## **Projet éolien de "la Basse Joux" Jura - Société OPALE**

### **Avis hydrogéologique complémentaire**

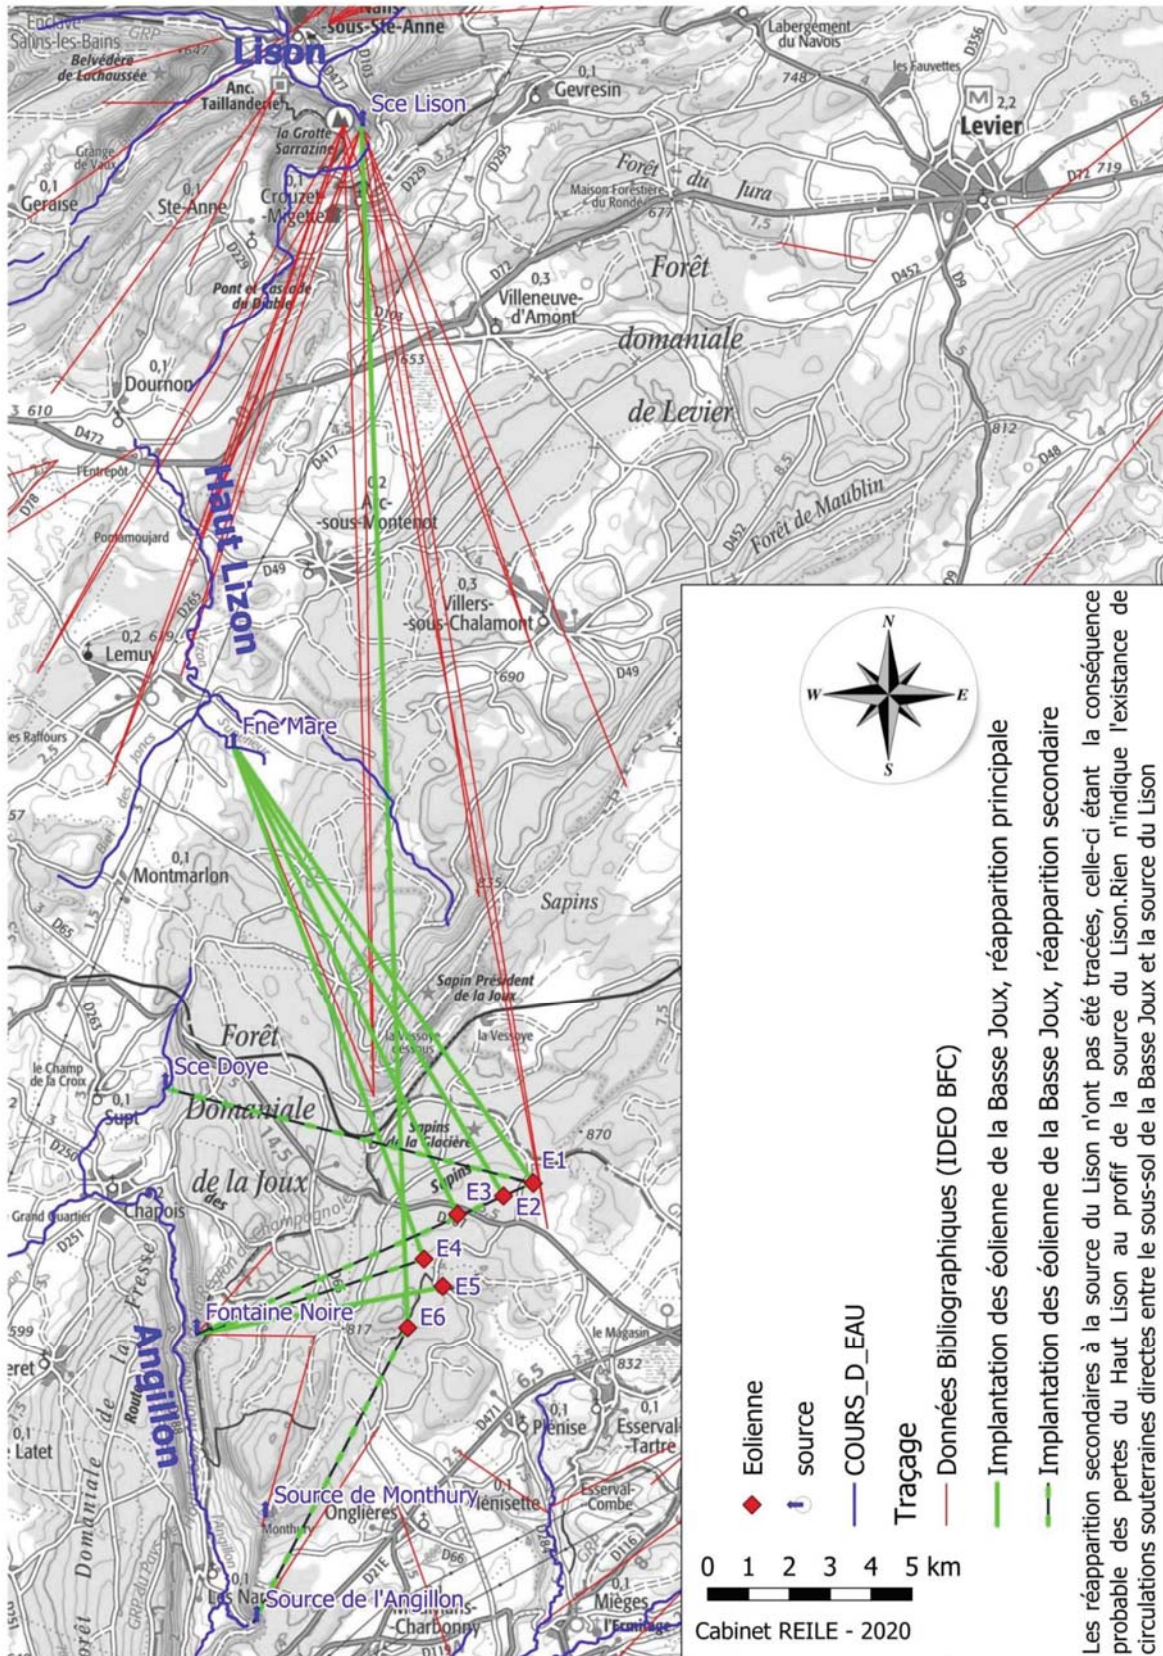
Des études complémentaires sont relatées dans un nouveau rapport Opale de mars 2020, les nouvelles colorations que je jugeais inutiles ont été réalisées en janvier 2020, elles précisent et affinent la dynamique des eaux souterraines dans le secteur concerné (cf carte de synthèse jointe) et notamment confirment les résultats jugés prévisibles à savoir, que les sites E1 et E2 sont placés sur le bassin versant de la Fontaine Marre, captée.

**En conclusion :** cette nouvelle étude, très objective, ne fait que confirmer les résultats précédemment acquis, à savoir que tous les sites sont implantés sur les bassins versants de sources captées pour l'alimentation en eau potable : source Marre, source de l'Angillon (source de la Doye) et source Noire et que la vulnérabilité est très forte du fait de la circulation très rapide des eaux dans les systèmes karstiques ; ces vitesses peuvent atteindre plus de 2 km par jour pour les plus rapides, soit 38 h mesurées pour le trajet E6-source de l'Angillon.
